**AVIS DU COMITÉ MIXTE (COMPOSÉ DES MEMBRES DU  
CONSEIL DU PATRIMOINE DE MONTRÉAL ET DU COMITÉ JACQUES-VIGER)**

**Modification du Plan d'urbanisme  
rue Sainte-Catherine, entre les rues du Fort et Guy**

AC18-VM-01

Modification des hauteurs et de la densité maximales prescrites au Plan d'urbanisme. Source : Arrondissement de Ville-Marie

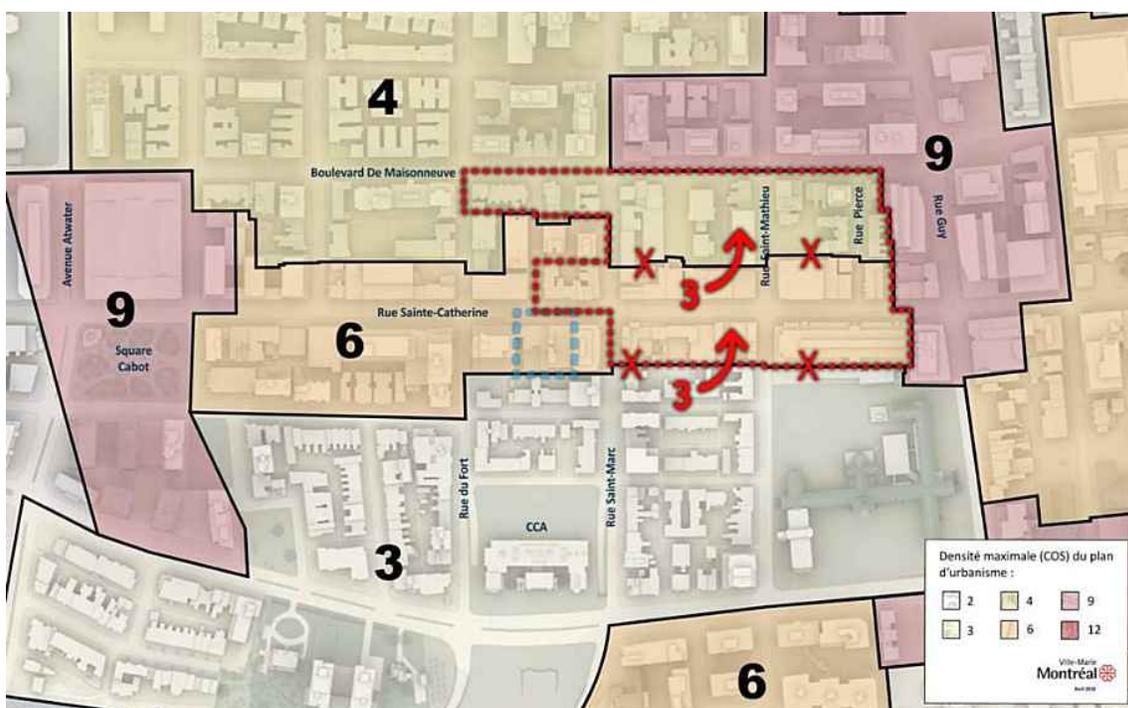
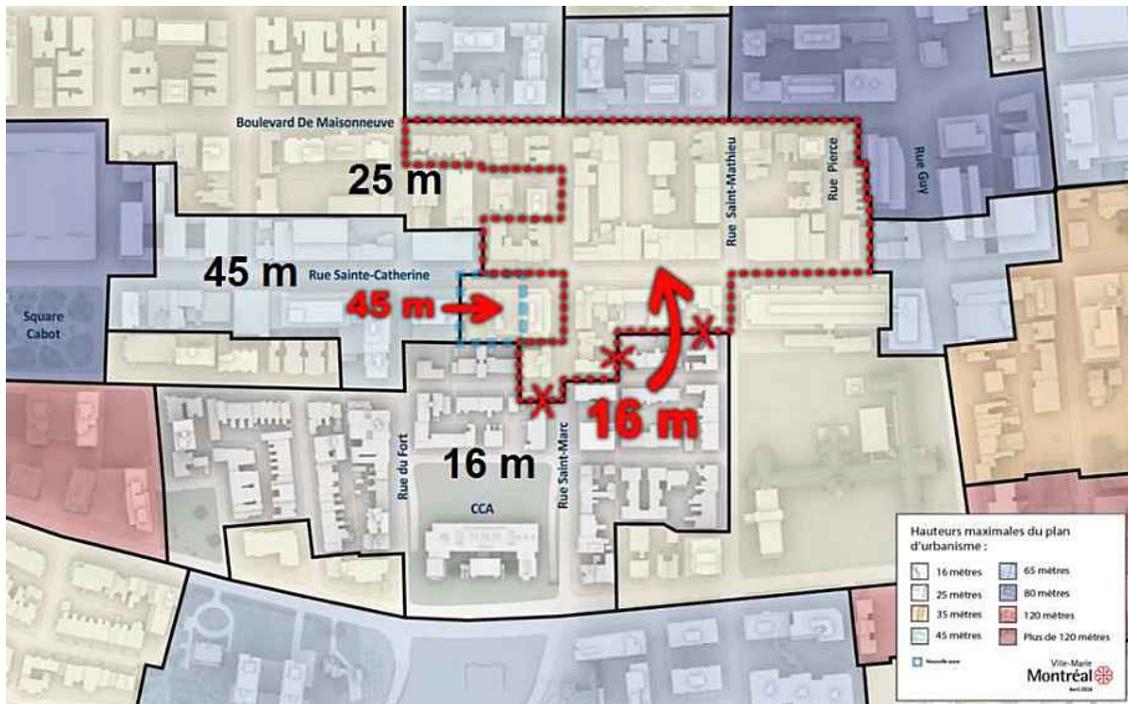
En lien avec ce qui précède, le comité encourage l'Arrondissement à poursuivre la protection de la diversité des gabarits de ce secteur. Il recommande dans ce cadre d'envisager la diminution des hauteurs permises sur la frange nord de la rue Sainte-Catherine, entre les rues du Fort et Chomedey, qui présente des immeubles de deux à quatre étages. Ceci afin de maintenir une rythmique dans l'alternance des gabarits en bordure de la rue Sainte-Catherine et de préserver le cadre de vie des maisons en rangée de la rue Chomedey.

Le comité mixte, composé du Conseil du patrimoine de Montréal et du Comité Jacques-Viger, émet un avis favorable à la demande de modification des hauteurs et des densités prescrites au Plan d'urbanisme pour un secteur situé en bordure de la rue Sainte-Catherine, entre les rues du Fort et Guy. Il appuie l'Arrondissement dans cette démarche, qui va permettre de diminuer la pression induite sur le bâti historique de faible gabarit qui subsiste dans le secteur. Dans la même perspective, il recommande d'envisager de réduire également les hauteurs permises sur la frange nord de la rue Sainte-Catherine, entre les rues du Fort et Chomedey.
